**ACLARACIÓN AL
ESTUDIO DE IMPACTO AMBIENTAL CATEGORÍA I
DEL PROYECTO:
“CONSTRUCCIÓN DE GALERA ARROYO.”**

**UBICACIÓN: QUEBRADA DE AGUA,
CORREGIMIENTO CABECERA, DISTRITO DE OCU,
PROVINCIA DE HERRERA.**

"ACLARACION: EsIA – "CONSTRUCCIÓN DE GALERA ARROYO."

En respuesta a la nota DRHE-SEIA-1160-2021, fechada en día 18 de Agosto del 2021, la cual solicita aclarar 5 puntos establecidos en el Estudio de Impacto Ambiental Categoría I. Tengo a bien lo siguiente:

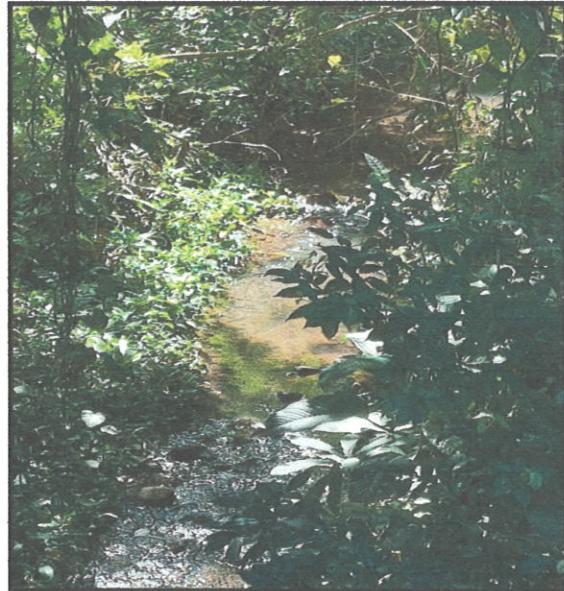
Aclaración Nº 2: En el estudio de impacto Ambiental presentado en el punto 6.5. Hidrología se indica que, dentro del área del proyecto, no se ubica fuentes superficiales, sin embargo, durante la inspección se pudo observar que dentro de los predios de la finca existe una quebrada por lo cual se deberá:

- a. Presentar coordenadas de la quebrada presente en el sitio.
- b. Realizar identificación de posibles impactos a la quebrada y presentar medidas de mitigación para evitar que la misma se vea afectada por las actividades del proyecto.

Respuesta: A continuación, se presenta el área del polígono de ubicación de la quebrada sin nombre la cual divide las fincas o se encuentra en la parte de atrás de la finca. En la Ley 1 del 3 de febrero de 1994, en el artículo 23 en donde se establecen las zonas de protección de las fuentes hídricas y la misma establece que en una quebrada deberá existir una franja de bosque protector o de bosque de galería de 10 metros. Pero el espíritu conservacionista de la promotora será de 20 metros, ya que no se quiere alterar el cauce de la misma. Bajo ningún pretexto se vulnerará la Fuente Hídrica. **Plano y coordenadas de la Quebrada.**

Vértice del Polígono.	COORDENADAS UTM – WGS 84.	
	ESTE:	NORTE:
Nº 1.	523253.	881910.
Nº 2.	523277.	881904.
Nº 3.	523302.	881897.
Nº 4.	523346.	881906.
Nº5.	523371.	881910.
Nº6.	523392.	881920.
Nº7.	523399.	881928.
Nº8.	523416.	881936.

Nota: En la imagen se puede apreciar claramente que la quebrada mantiene un buen bosque de galería y que el área intervenida que solo está constituida de arbustos y gramíneas es lo único que se limpiará, sin alterar dicha quebrada.
